# TECHNICAL BULLETIN 025

## GM 1.7D (ISUZU) / SYNCHRONANTRIEB / HINWEISE ZUR SPANNROLLE

Dieses Technische Merkblatt ersetzt das Technische Merkblatt Nr. 009.

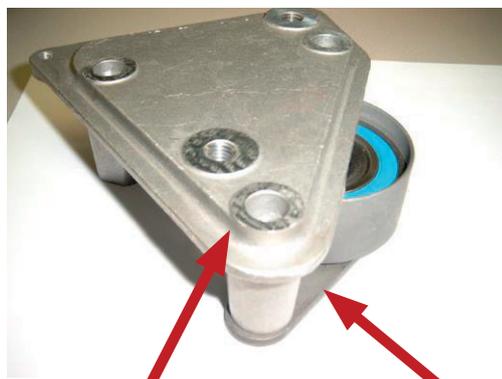
Bis zur Motornummer 328703 (letzte sechs Stellen) wurde zunächst die Spannrolle in Abb. 1 verwendet. Ab Motornummer 328704 wurde diese Spannrolle durch eine neue Version ersetzt (Abb. 2). Im Falle der Motoren vom Typ 1.7 D ist die Verwendung der alten Spannrolle seitens des Erstausrüsters nicht mehr gestattet.

Daher enthalten unsere Kits nur die neue Version der Spannrolle (Abb 2).

ABB. 3

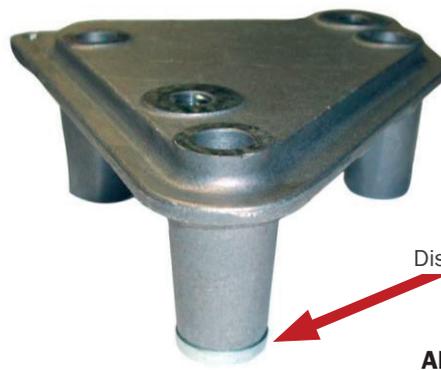
Da die Grundplatte der ursprünglichen Spannrolle unter dem Halter der Motoraufhängung angeordnet war (Abb. 3), lässt sich die Version K015563XS erst ab Motornummer 328704 aufwärts einsetzen.

Da der neuen Spannrolle im Kit K025563XS die Grundplatte der Motoraufhängung fehlt, muss bei der Montage der Abstand durch eine Distanzscheibe ausgeglichen werden (Abb. 4). Diese dient auch zur Aufnahme der Feder an der neuen Spannrolle (Abb. 5). Dieses Kit K02 kann immer verwendet werden: bis Motornummer 328703 mit Distanzscheibe und Gewindebolzen sowie ab Motornummer 328704 ohne Distanzscheibe und Gewindebolzen.

11. K025563XS: Distanzscheibe (Abb. 4) mit Klebstoff am unteren Halter der Motoraufhängung befestigen, um ein Herunterfallen beim späteren Lösen der Motoraufhängungsschraube zu verhindern.  
K035563XS: Neue Motoraufhängung montieren.

ABB. 7

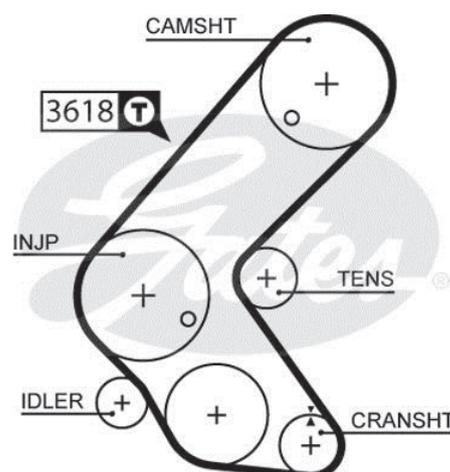
\*\* Nach Durchführung der Montageanweisung A) bis Schritt 10 bzw. Montageanweisung B) bis Schritt 9 sollte unbedingt die Spannung im Bereich **T** (siehe Antriebssystemskizze unten, Abb. 7) mit dem Gates-Spannungsprüfer STT-1 überprüft werden. Hierzu den Code 3618 in den STT-1 eingeben (sicherstellen, dass die neueste Chip-Version 006 verwendet wird) und wie gewohnt messen. Falls die Riemenvorspannung zu hoch ist, muss die Spannrolle (TENS) vollständig gelöst und das Spanverfahren wie unter A) oder B) beschrieben wiederholt werden, bis das grüne Licht aufleuchtet. Nur im Fall einer zu geringen Riemenvorspannung ist es notwendig, die Spannkraft der Feder mit dem Inbusschlüssel zu verändern, bis das grüne Licht aufleuchtet.

Die Nichtbeachtung dieser Vorgehensweise kann eine unzulässige Riemenvorspannung und somit eine Überlastung der Umlenkrollenlauffläche zwischen Ölpumpe und Einspritzpumpe zur Folge haben.

Bei Umlenkrollen der früheren hohlen Bauart führt dies in der Regel zu einem Bruch der Umlenkrolle (Abb. 8) und zu schweren Schäden am Motor.

Bei Umlenkrollen des neuen massiven Typs (Abb. 9) verursacht die Überbelastung eine Beschädigung des Riemens, was zu einem Motorschaden führen kann.

Unsere Kits enthalten ab Datumscode 201F die neue massive Umlenkrolle.
